IZVJEŠTAJ O REVIZIJI NACRTA DRŽAVNE STUDIJE LOKACIJE "DIO SEKTORA 66 – MODULI II, III I VI" VELIKA PLAŽA, OPŠTINA ULCINJ

Plan: Državna studija lokacije " Dio sektora 66 – Moduli II, III i VI" Velika plaža, Opština Ulcinj - Nacrt

Naručilac: **Ministarstvo ekologije, prostornog planiranja i urbanizma**

Rukovodilac Plana: Mr arh. Aleksandar Vučićević, dipl.prostorni planer

slika: 1 izvod iz PPPPNOP- izvod iz DSL

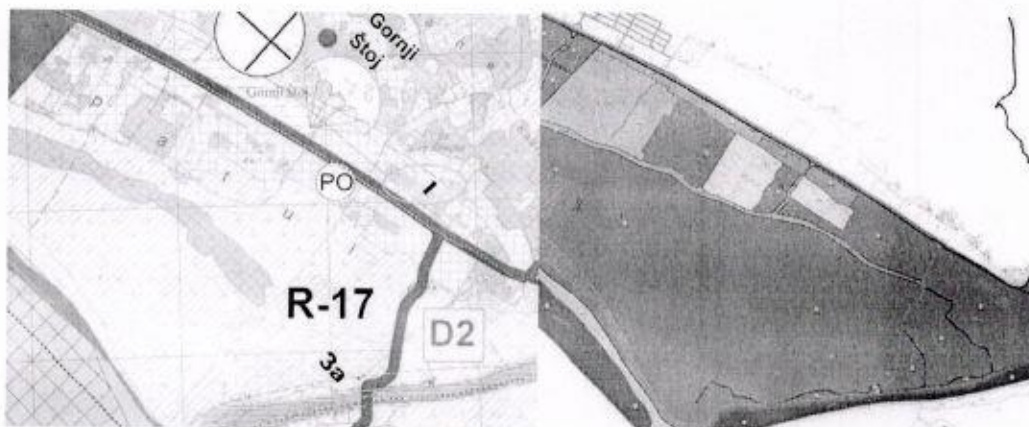
a. Plan namjene površina DSL uskladiti sa planom višeg reda.

b. Na primjer u modulu VI uočena su neslaganja- površine naselja, zona D2, zona vodenih površina su namjene koje su propisane PPPPNOP a koje nijesu prepoznate u Planu namjene površina za predmetu DSL.

slika: 4 izvod iz Namjene površina DSL

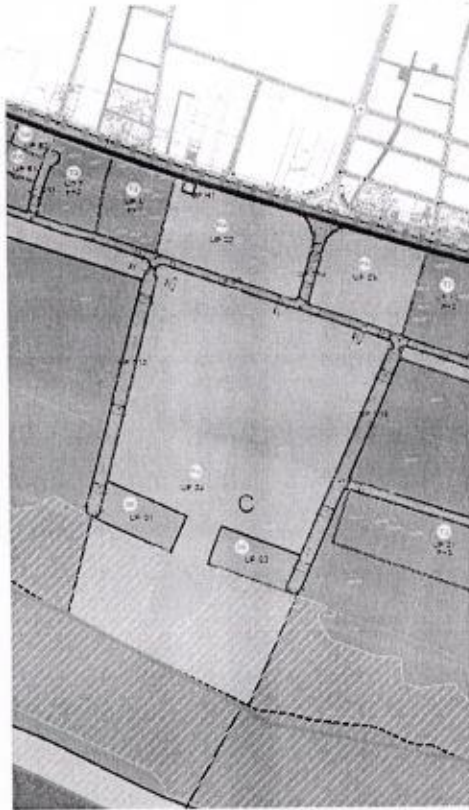
13. Zone DS su neprimjereno postavljene u zelenim prodorima.

Neophodno je korigovati/ukloniti ovako planirane pozicije DS a sve kako bi imali jasno planski postavljene i očuvane/uređene zelene prodore.

slika: 5 Upoređivanje plana parcelacije i regulacije sa modelom

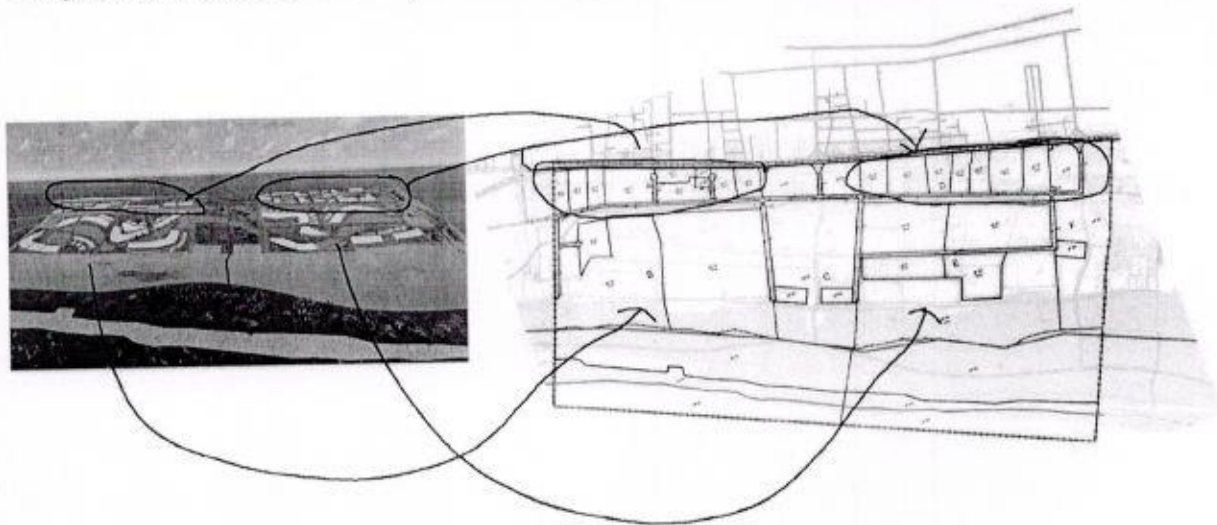
14. 3D model je dat samo za module II i III. Treba ga dopuniti modelom za modul VI. Analizom je uočeno da predstavljeni 3D model ne odgovara predloženoj parcelaciji. Dati obrazloženje ili korigovati na način da plan oblika/ 3D model odgovara planskim parametrima.
